DODATEK č. 3

„Tělocvičná hala TJ Pouchov v Hradci Králové“

Změnový list č. 3

Změnový list č.: 03

DETAIL ATIKY NA HALE

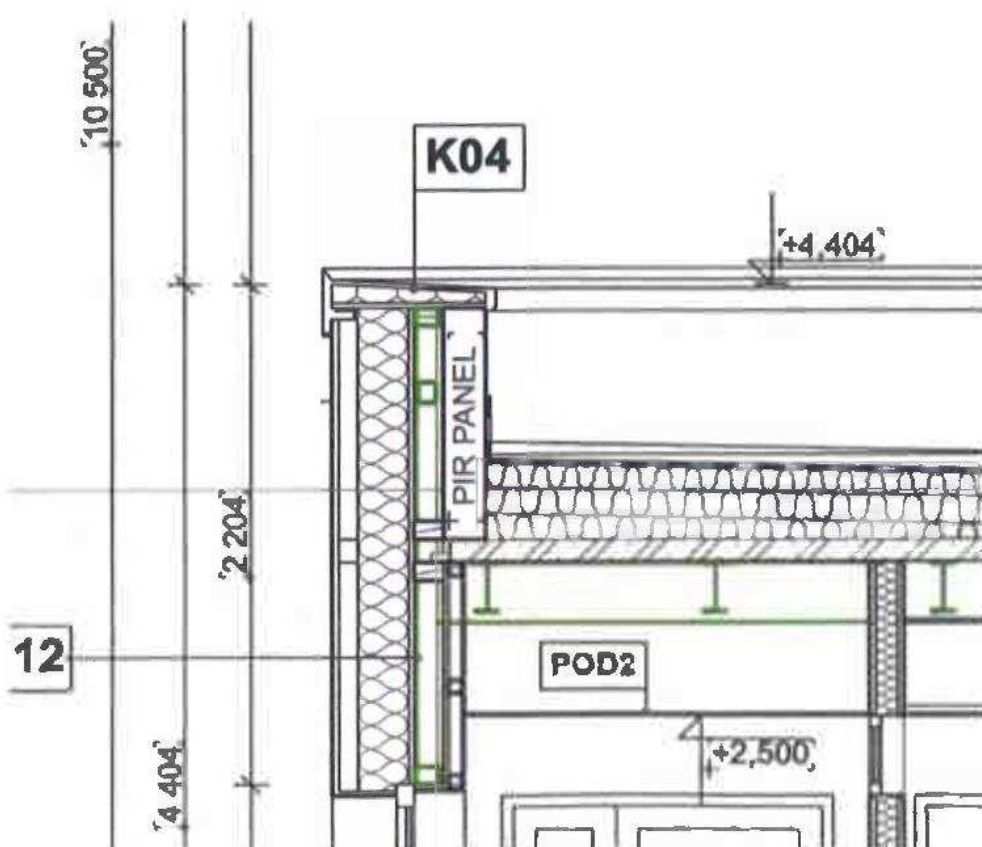
Na základě zpracované výrobní dokumentace došlo k upřesnění technického detailu atiky s doplněním tepelné izolace pomocné ocelové konstrukce.

Dobrý den,
zasílám detail opláštění atiky.

B1D 3.11

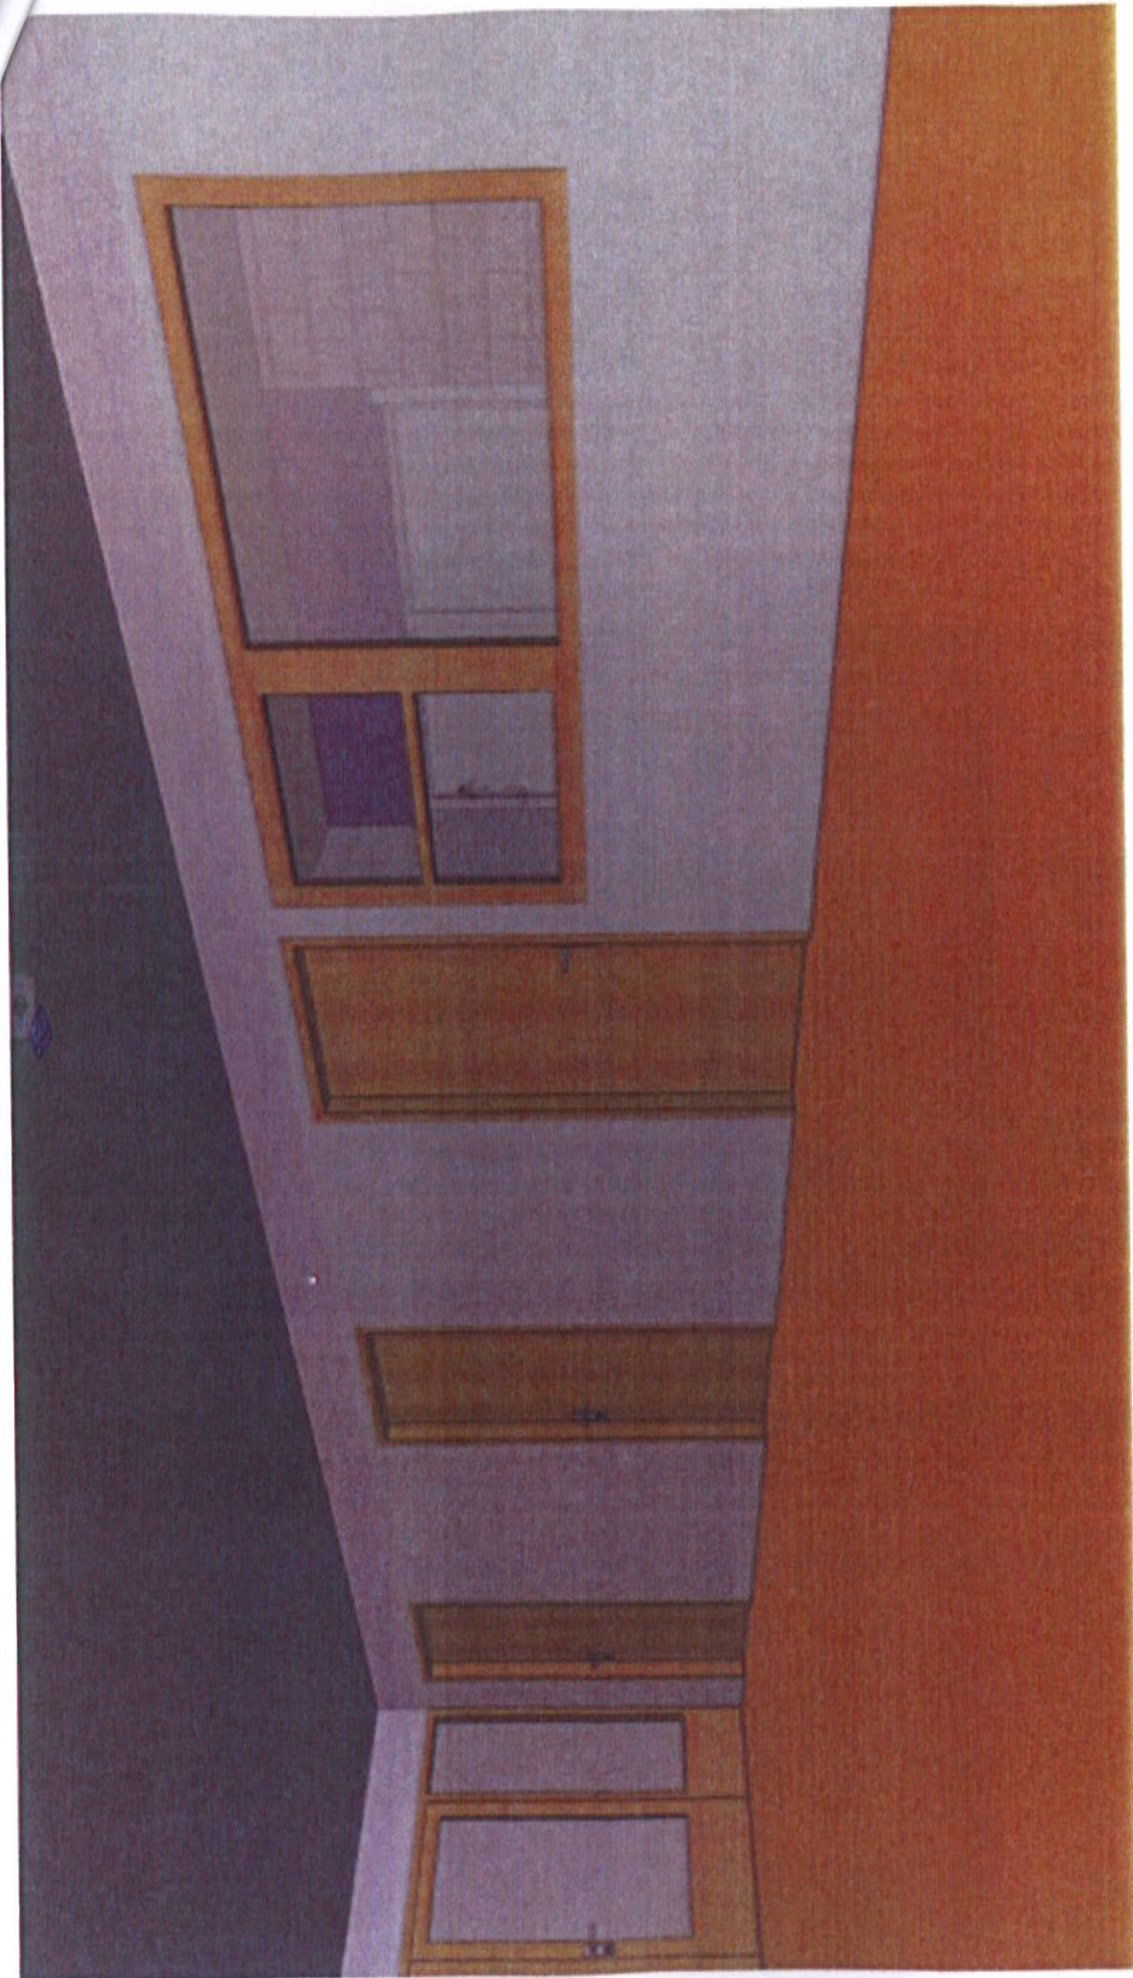
Na základě upřesnění provozního režimu v objektu haly se zázemím byl budoucím provozovatelem vznesen požadavek na změnu a doplnění některých interiérových dveří a oken. Dále došlo k přesunu a zvětšení velikosti světlíků zabezpečujících osvětlení vnitřních místností denním světlem.

BOD: 3.19

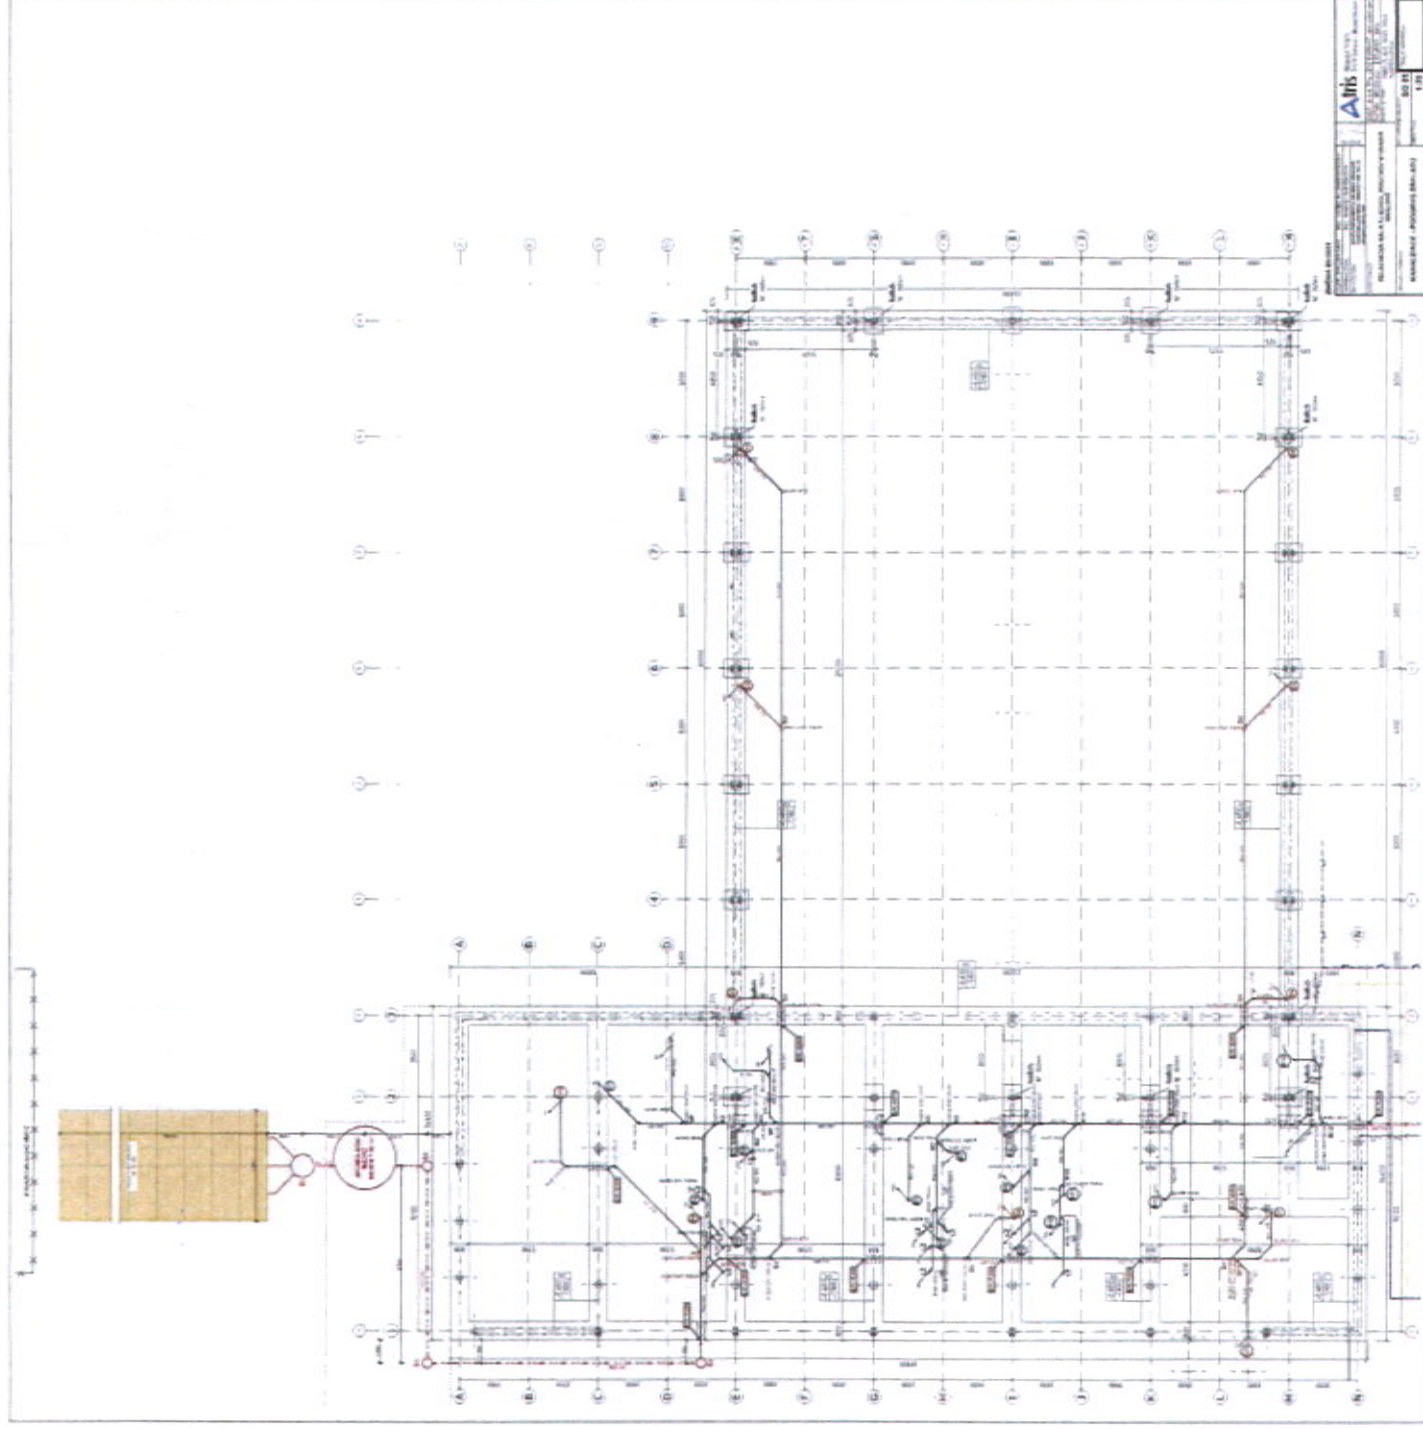
Při provádění prací bylo zjištěno, že v místě navržené vsakovací galerie jsou nevhodné vsakovací poměry (podzemní voda nad horní hranou vsakovací galerie). Z tohoto důvodu muselo dojít k přesunu vsakovací

galerie do míst s lepší vsakovací schopností včetně změny návrhu způsobu vsakování dešťových vod. Dále došlo dle požadavku budoucího provozovatele ke změně velikosti akumulační nádrže pro potřebu zadržování dešťových vod a jejich budoucího využití k zalévání areálu.

Normálová osvětlenost (Výchozí) - 1.1 Tělocvična

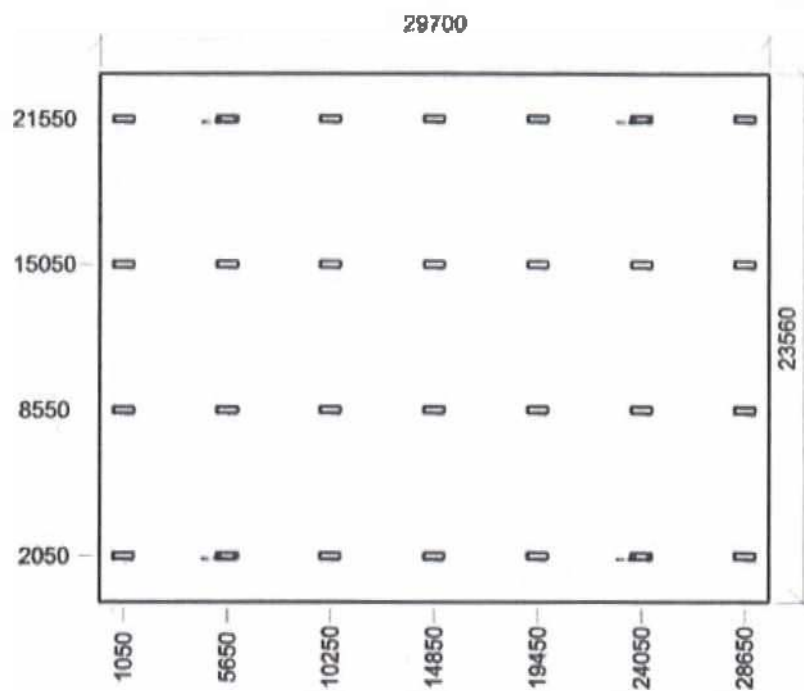
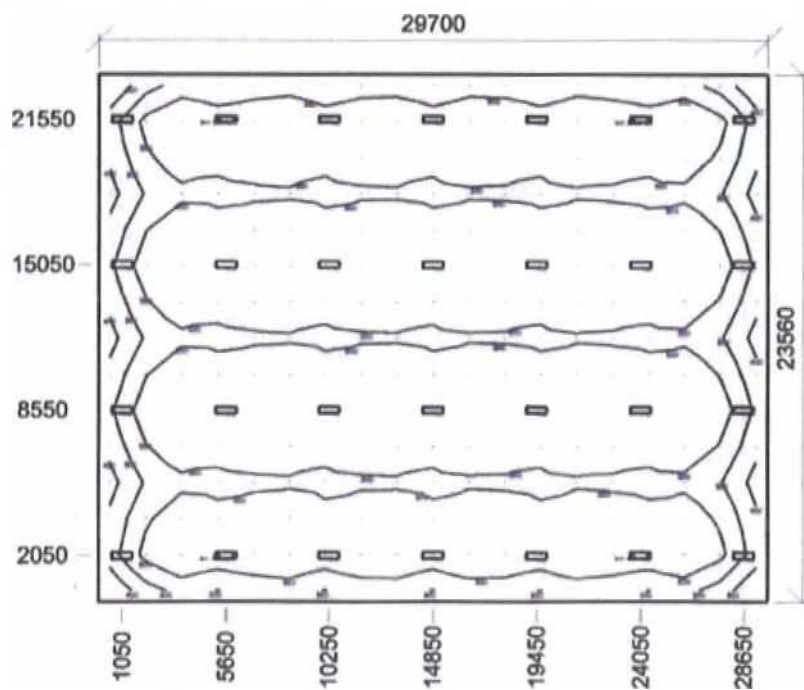
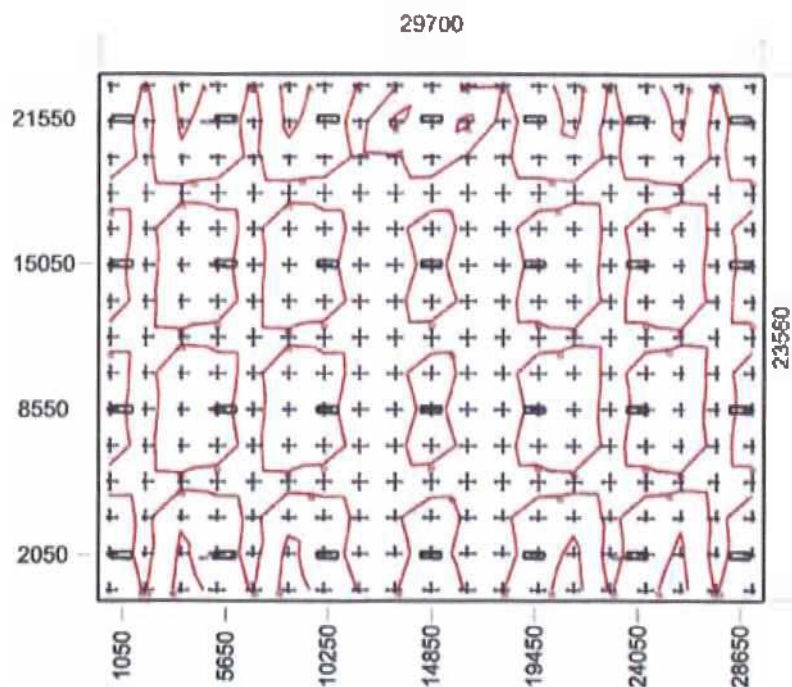
Na základě doloženého světelně-technického výpočtu zhotovitele stavby došlo ke snížení počtu svítidel v tělocvičně při zachování požadovaného světelného toku potřebného na daný prostor.
